第2回気象レーダー作業班 修正版資料

「【気レ班2-3】次世代高機能気象レーダー（X帯）の技術的条件案について」の指摘事項回答案について

9.7GHz帯フェーズドアレイ気象レーダーの技術的条件

離調周波数による減衰量について

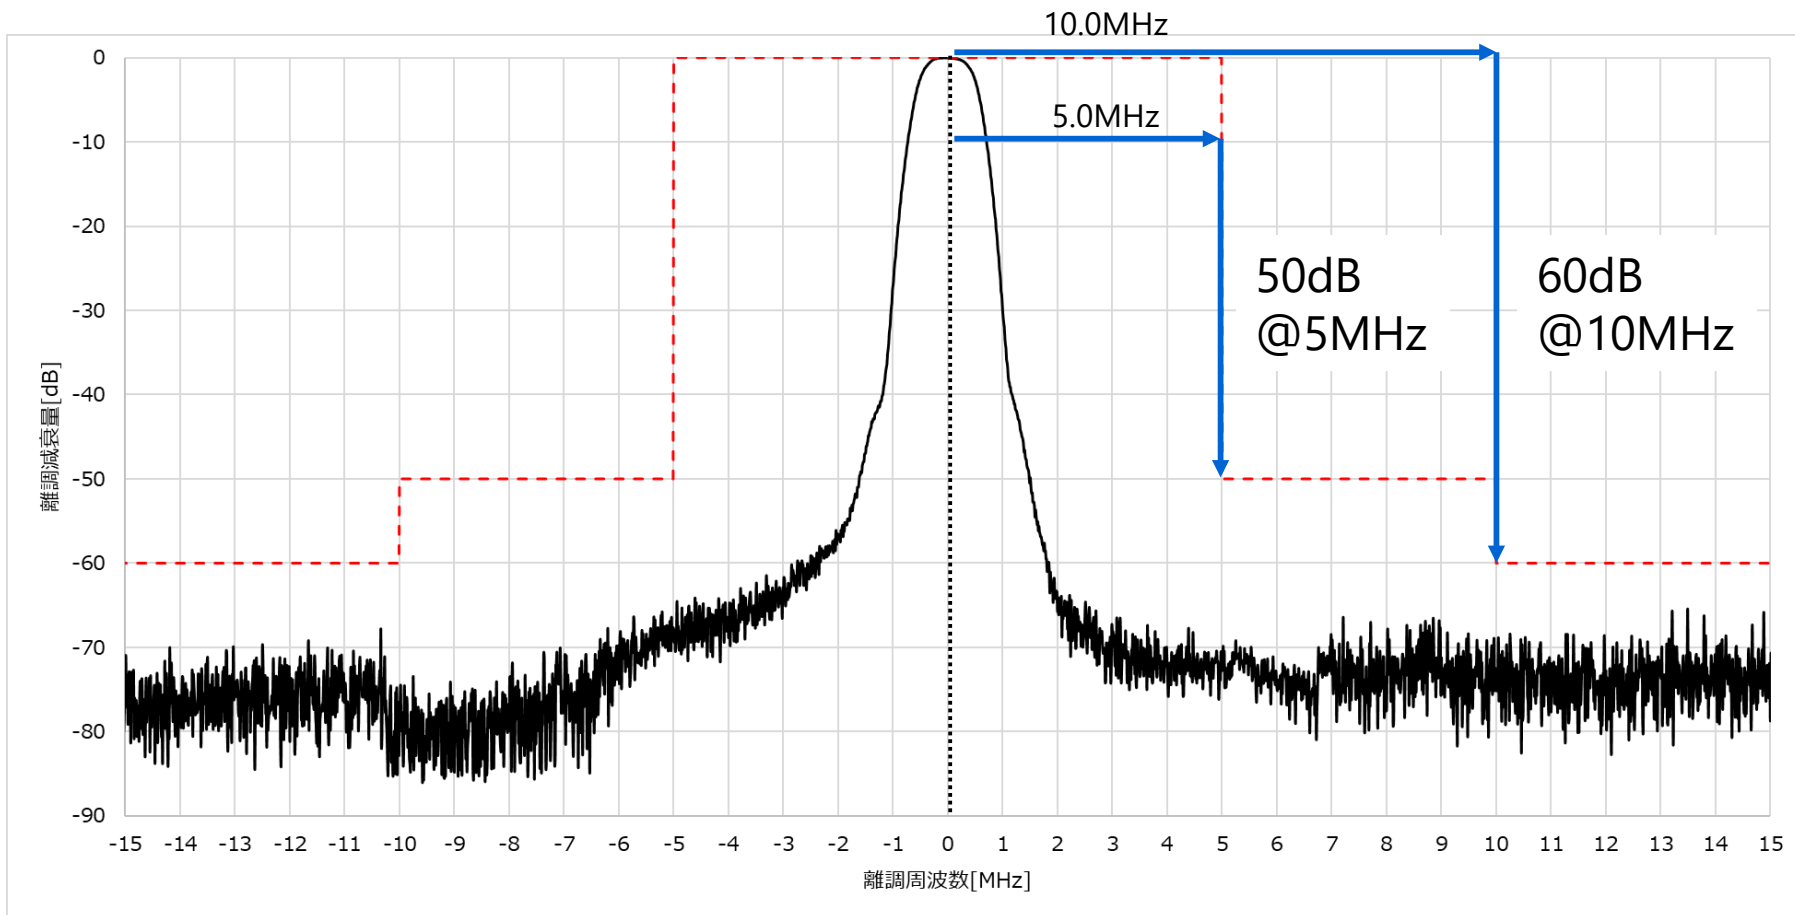
スライド 1 における、周波数帯欄と変調波スペクトラムの許容範囲の欄の「割当周波数」という用語の使い方について、それぞれ誤解のないように整理いただきたい。

技術試験事務では気象レーダーの離調周波数による減衰量を5MHzで50dB、10MHzで60dBを基準として検討を進めて参りました。気象レーダーは短パルス、長パルスの周波数を1.25MHzオフセットするため、割当周波数からの減衰量の規定としては主旨は変わりません。位置関係を明確にするため、次ページ以降に図での補足を示します。
